**Avis
sur la centrale photovoltaïque au sol à GENSAC SUR
GARONNE (31)**

N°Saisine : 2025-014320

Avis émis le 25 mars 2025

Plan de masse et enjeux écologiques (résumé non technique, p.34)

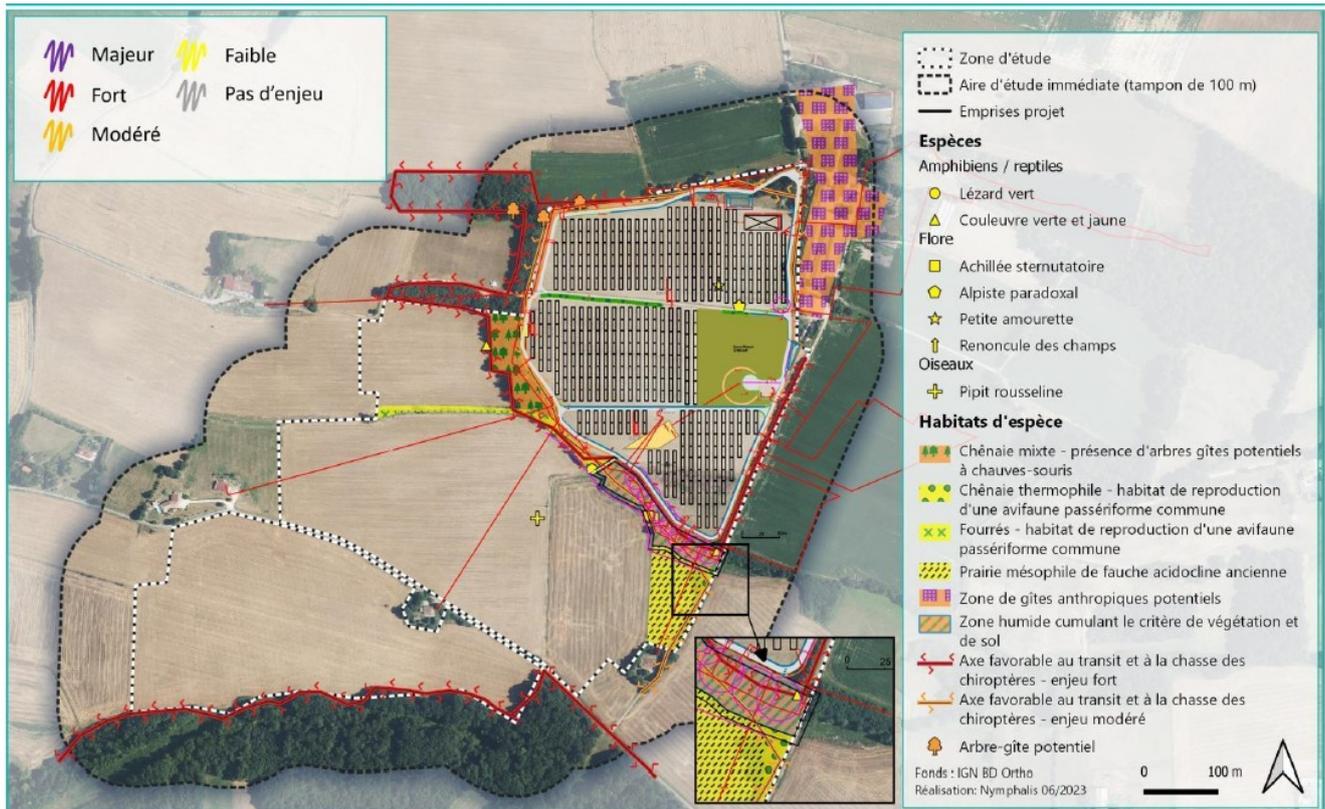
Le projet prévoit de préserver les arbres et bosquets structurants de l'aire d'étude immédiate, à l'exception d'un arbre situé à l'entrée du site qui ne pourra être conservé. Ainsi, la structure arborée est maintenue. À ce titre, la MRAe souligne que le SDIS a émis un avis favorable au projet, sous réserve de garantir notamment « le débroussaillage sur une bande de 20 mètres depuis la bordure des tables photovoltaïques situées en périphérie de l'installation, sans laisser le sol à nu ». Par conséquent, afin d'assurer la défense incendie du site tout en pré-

servant la structure arborée, à des fins à la fois paysagères et écologiques, la création d'une zone tampon de 20 mètres est nécessaire.

Afin de garantir la défense incendie et de répondre aux mesures d'évitement proposées, la MRAe recommande la mise en place d'une bande tampon de 20 mètres entre les tables photovoltaïques et les arbres et bosquets existants.
